# 改善箇所説明図

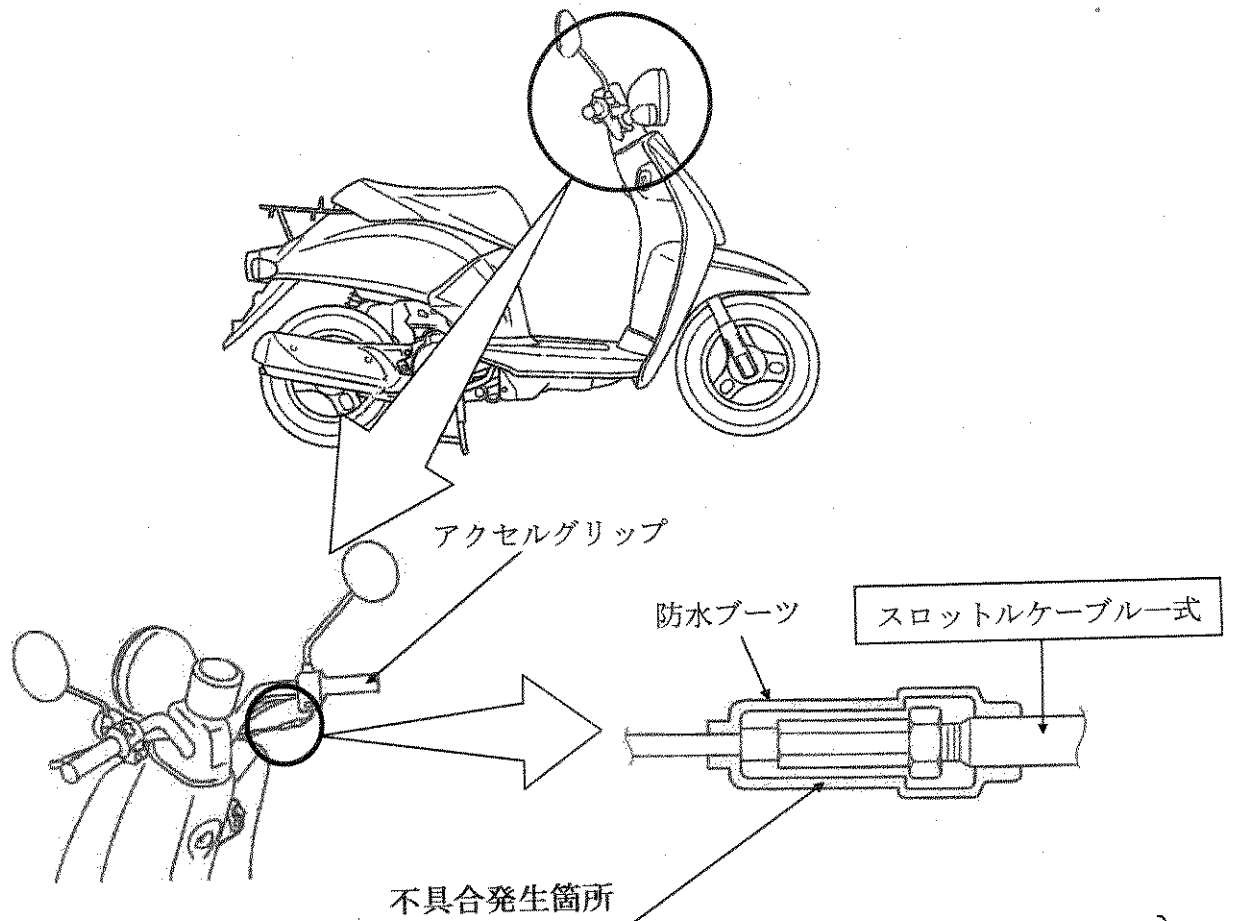
改善対策時の防水ブーツの点検作業指示が不適切なため、適正な点検交換作業がされなかったものがある。そのため、そのまま使用を続けると、ケーブルが錆び、最悪の場合、アクセルグリップが戻らなくなり、エンジンの回転が下がらなくなるおそれがある。

改善前	改善後
スロットルケーブル式	スロットルケーブル式
	ケーブル部に白色マーキングあり

全車両、スロットルケーブルの識別を点検し、該当するものはスロットルケーブル一式を良品と交換する。

識別：良品のスロットルケーブルはケーブル部に白色マーキングがあり、容易に識別できるため、特別な識別の追加は行わない。
